# ANAS S.p.A.

Affidamento a Contraente Generale dei "Lavori di ammodernamento del tratto Palermo - Lercara Friddi, lotto funzionale dal km 14,4 (km. 0,0 del Lotto 2) compreso il tratto di raccordo della rotatoria Bolognetta, al km 48,0 (km. 33,6 del Lotto 2 - Svincolo Manganaro incluso) compresi raccordi con le attuali SS n.189 e SS n.121

### MODIFICA TECNICA N. 58

### OPERE DI SOSTEGNO - ASSE PRINCIPALE - Lotto 2b - Asse destro OS54 - Paratia di pali dx dal km 33+957.91 al km 34+123.30 Relazione tecnica descrittiva

*Particolari sistema di contrasto tiranti 2° e 3° ordine previsto in PED per le paratie di pali*

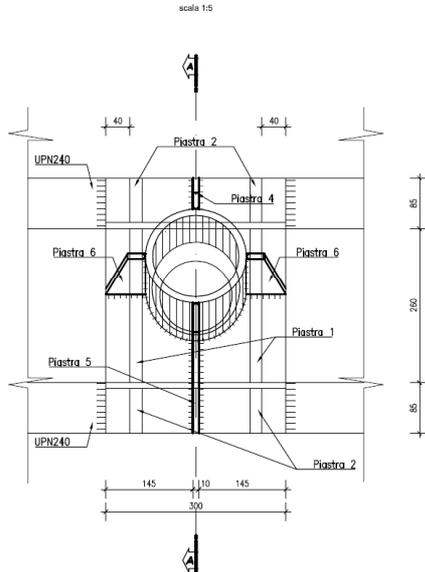
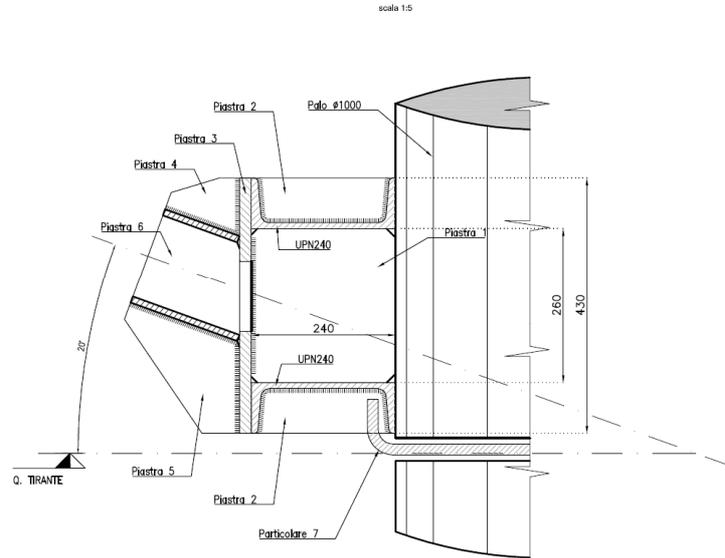
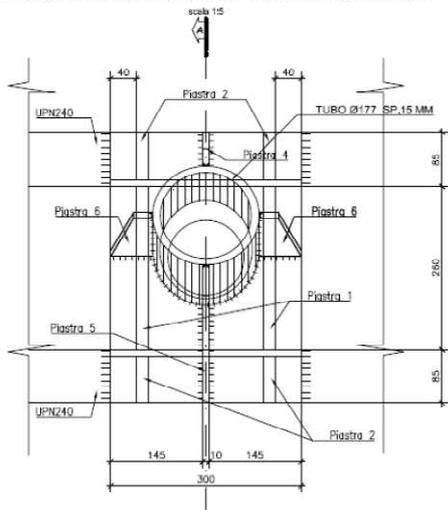
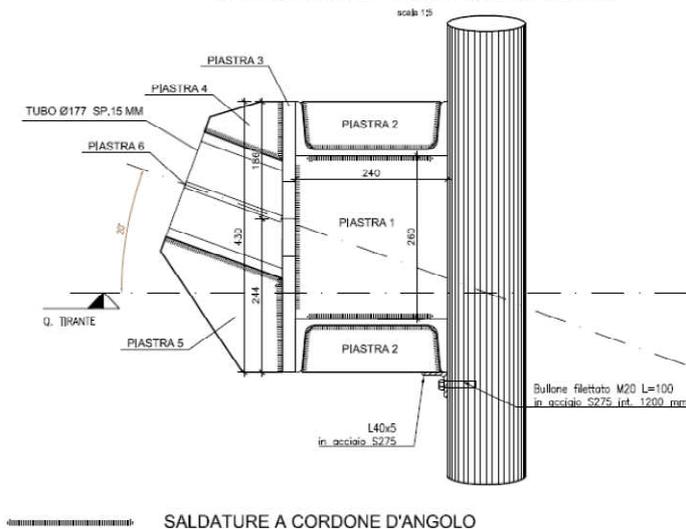
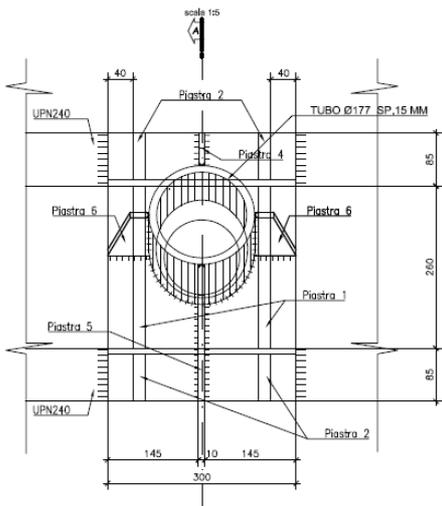
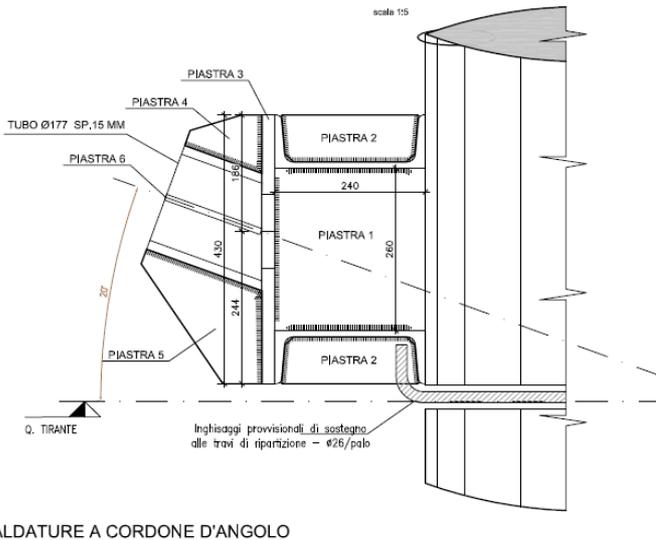
Le modifiche al sistema di contrasto resi necessarie nella presente fase di cantiere, rispetto alle previsioni di PEA, sono legate a necessità di adottare spezzoni di tubo del De=177 mm e sp.15 mm in luogo di tubo del

De=168.3 mm sp. 12,5 mm originariamente previsto, ciò in relazione al più facile reperimento sul mercato della sezione tubolare proposta. L'utilizzo del tubolare di sezione maggiorata ha comportato quindi la necessità di rivedere la geometria ed i disegni di officina delle piastre costituenti il sistema, come riportato nelle seguenti figure:

Per quanto riguarda il nodo di contrasto dei tiranti di ancoraggio del 2° e 3° ordine, delle paratie di micropali e pali, (ove presenti), sono state solo lievemente riviste e maggiormente dettagliate le piastre costituenti il nodo e contestualmente fornite le indicazioni in esso mancanti sulla tipologia e modalità di saldature da eseguire in cantiere per l'assemblaggio delle stesse.

*Dettaglio esecutivi delle saldature a cordoni d'angolo da eseguire per l'assemblaggio in cantiere delle piastre costituenti il sistema di ancoraggio.*

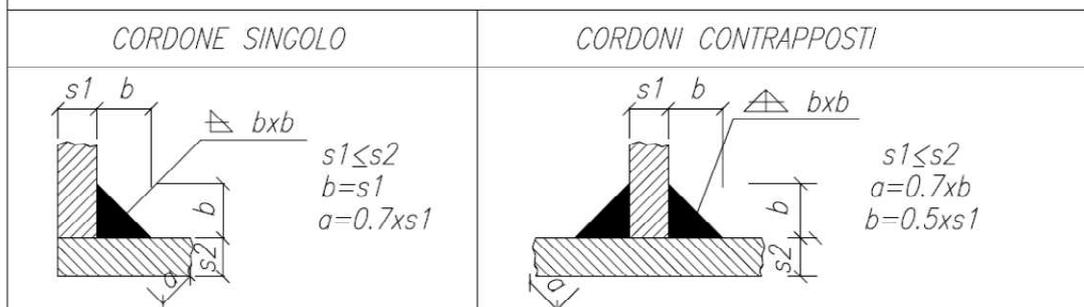
Non essendo inoltre specificate negli elaborati di PEA delle paratie multitirantate le caratteristiche delle saldature da eseguire per l'assemblaggio delle suddette piastre, di seguito si riportano le relative specifiche di esecuzione, in linea con i disposti normativi e a quanto già previsto nel PEA stesso riguardo alle carpenterie metalliche dei nuovi viadotti

Secondo "D.M. 14/01/2008 "nuove Norme Tecniche per le Costruzioni"  
 –Saldature a cordone d'angolo: secondo l'altezza di gola riportata;

*Schema posizionamento gangi*

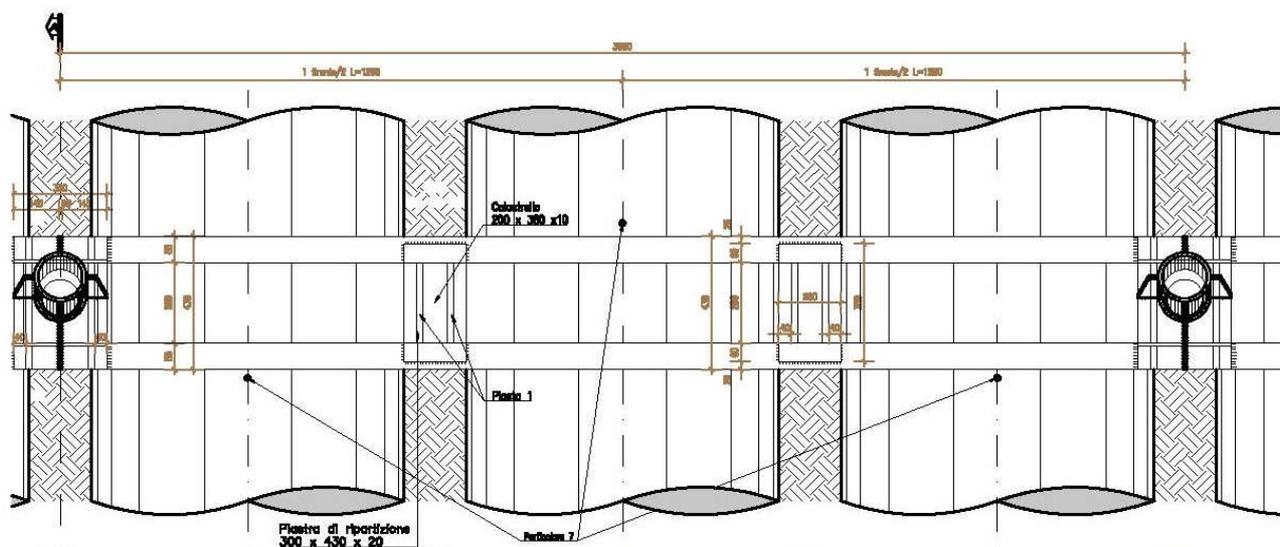
Per quanto riguarda infine il trasporto e la posa in opera di travi UPN di contrasto si prevede di impiegare barre di lunghezza massima di 10-12 m.

A tale proposito, in relazione alle modalità di calcolo delle paratie ed in particolare alle modalità di simulazione del contrasto dei tiranti e della loro ripartizione ai pali attraverso gli UPN, risulta possibile per

La modifiche proposte al sistema di contrasto dei tiranti del 2° e 3° ordine, descritte nei paragrafi precedenti può essere eseguita con le modalità descritte, senza che vi sia conseguenze alcuna sulle prestazioni delle opere in progetto.

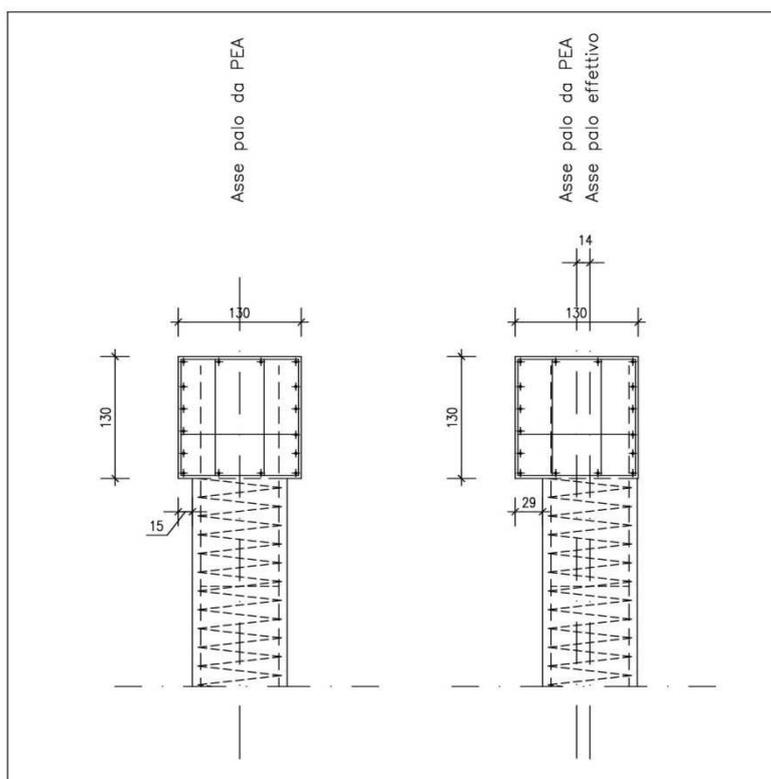
Scopo della nota tecnica in oggetto è la risoluzione della N.C. n. 210, rilevata dai tecnici dell'A.S. in data 19/03/2015 e relativa alla difformità riscontrata nel posizionamento planimetrico di alcuni pali costituenti la paratia OS54, rispetto a quanto riportato negli elaborati grafici di PEA.

*"dai rilievi effettuati, che si allegano, si è riscontrato che la posizione planimetrica di alcuni pali componenti la paratia, supera la tolleranza prevista nel C.S.A. N.T. cap. 10.3.2.1"*

I suddetti pali, nella fattispecie, risultano gettati con uno scostamento, rispetto all'asse paratia di progetto, sia lato SS121, sia lato monte. Per la precisione, sono stati rilevati i seguenti scostamenti:

Sebbene la difformità riscontrata non determini variazioni sullo stato tensionale dell'opera, è necessario verificare i due possibili problemi di natura tecnica-costruttiva connessi con il mancato allineamento dei pali:

lo scostamento dei pali potrebbe inficiare la realizzazione dell'incastro fra pali e trave di coronamento, tuttavia, prendendo in considerazione il palo n.39, caratterizzato dal maggior valore di scostamento rispetto alle previsioni di PEA, pari a 14 cm, risulta verificato che l'armatura del ciuffo del palo rimane all'interno della trave di coronamento della paratia, larga 1,30 m.

Si rappresenta, in primo luogo, che la paratia in esame presenta il secondo ordine dei tiranti a partire dal palo n. 40 e, pertanto, gli scostamenti registrati dal palo 1 al palo 39 non hanno ricadute sul relativo sistema di contrasto. Per quanto riguarda invece i pali dal n. 40 al n. 70, sotto l'ipotesi che lo scostamento rilevato in testa permanga costante anche scendendo lungo il fusto del palo, si evidenzia come in tale tratto, risulti necessario traslare in avanti il sistema di vincolo tiranti+trave metallica di correa della misura corrispondente allo scostamento massimo registrato in corrispondenza del palo n. 63, pari a 12 cm.

In tale tratto la suddetta operazione comporta, da un lato, la riduzione della distanza tra il ciglio della carreggiata ed il filo del pannello di rivestimento della paratia (di circa 12 cm appunto) e, dall'altro, la necessità di inserire opportune piastre di compensazione, di spessore variabile, tra la trave metallica di correa ed i pali presenti nel tratto in esame, planimetricamente non allineati.
